Title - Sujet CBSA, CCTV AT JEAN-LESAGE AIRPORT ASFC, SYSTÈME DE TÉLÉVISION EN CIRCUIT FERMÉ (TVCF) À L'AÉROPORT INT	
Solicitation No. - N° de l'invitation 47419-189043/B	Amendment No. - N° modif. 001
Client Reference No. - N° de référence du client 1000339042	Date 2020-11-23
GETS Reference No. - N° de référence de SEAG PW-\$\$HN-467-79230	
File No. - N° de dossier hn467.47419-189043	CCC No./N° CCC - FMS No./N° VME
Solicitation Closes - L'invitation prend fin at - à 02:00 PM Eastern Standard Time EST on - le 2020-12-10 Heure Normale du l'Est HNE	
F.O.B. - F.A.B. Plant-Usine: <input type="checkbox"/> Destination: <input type="checkbox"/> Other-Autre: <input type="checkbox"/>	
Address Enquiries to: - Adresser toutes questions à: Dubé, Robert	Buyer Id - Id de l'acheteur hn467
Telephone No. - N° de téléphone (613) 296-1526 ()	FAX No. - N° de FAX (613) 943-7620
Destination - of Goods, Services, and Construction: Destination - des biens, services et construction:

MODIFICATION #001

APPENDICE 1 DE LA MODIFICATION 001

CCTV Diagram/ Diagramme TVCF
- Version 2.2 -

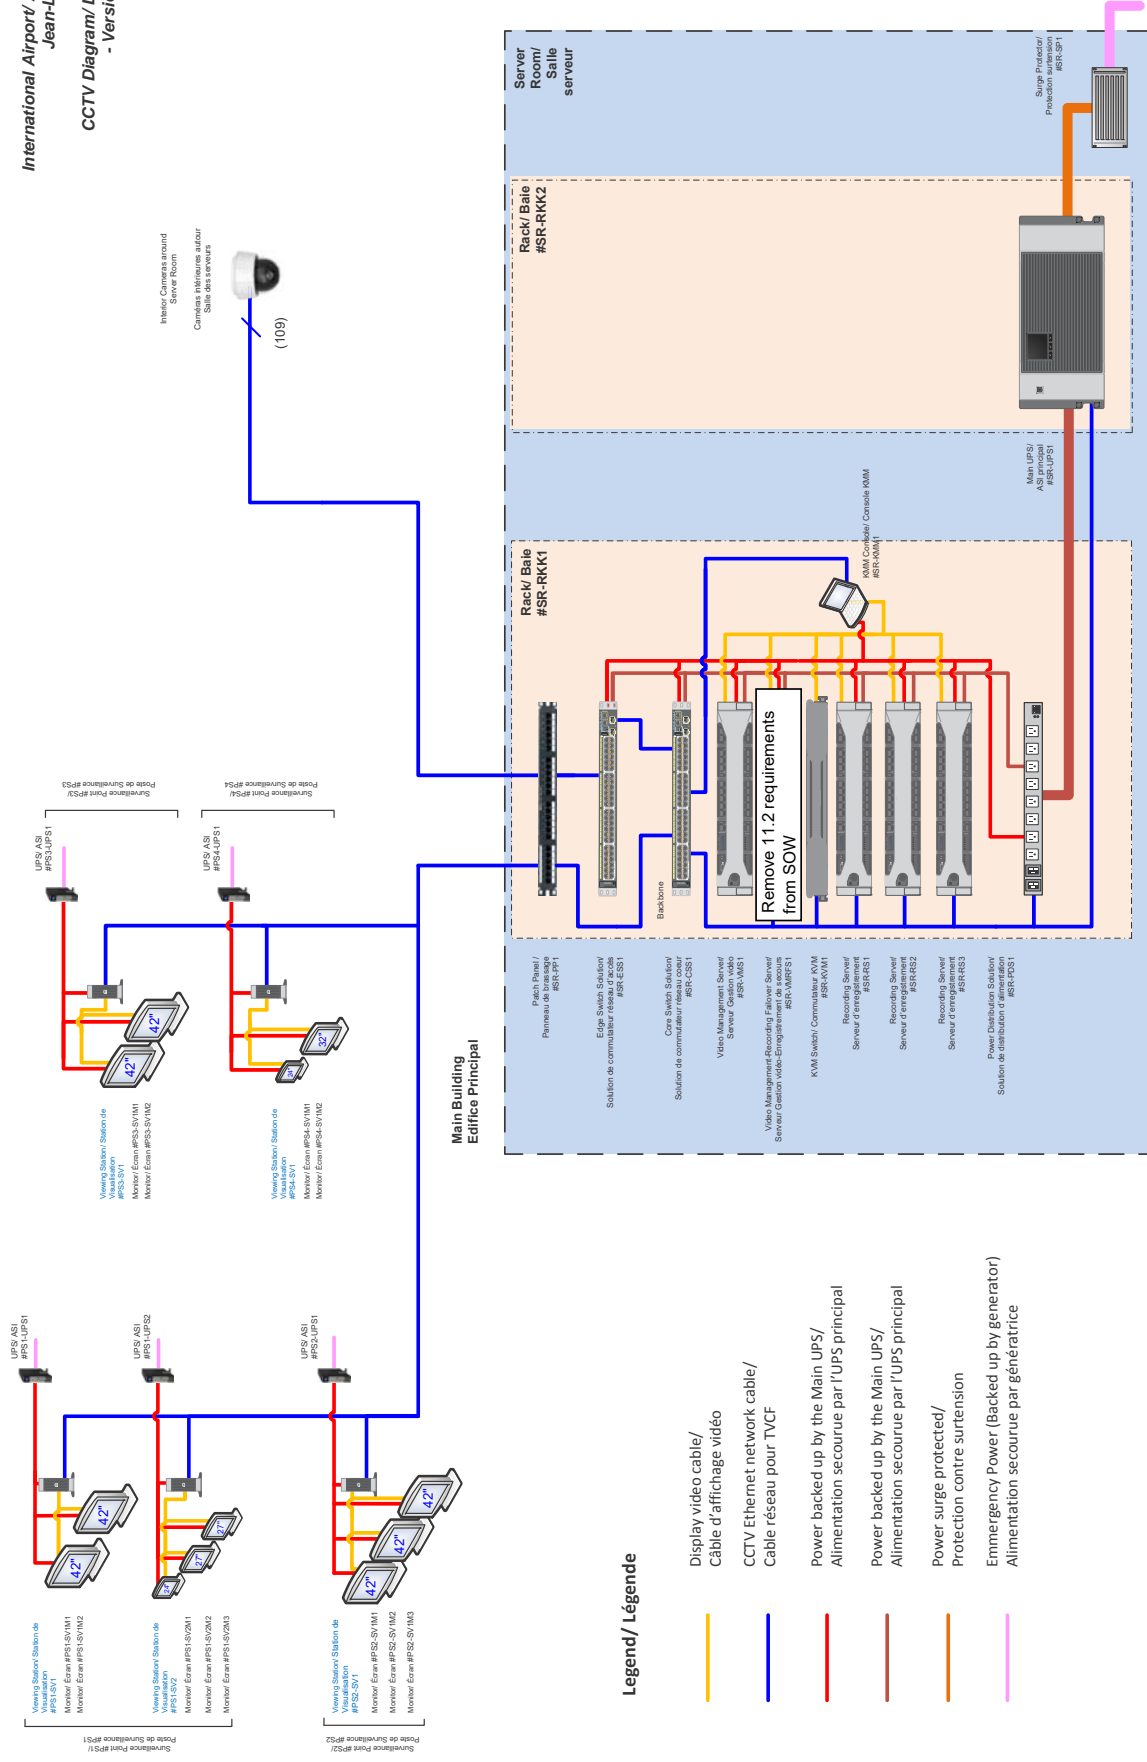
2. Tout le câblage a été testé, étiqueté et documenté. Cette information sera fournie à l'entrepreneur lors de l'attribution du contrat.
3. Tel que demandé veuillez trouver à l'appendice 1 de la modification 001 une résolution améliorée de la figure 1 - Diagramme d'architecture du système de vidéosurveillance de la section 3 de l'énoncé des travaux (EDT).

EFFACER: l'item 3 « Un (1) x Serveur de gestion vidéo de secours/ Enregistrement vidéo de secours » (voir l'appendice 1 de la modification 001 ci-dessous)
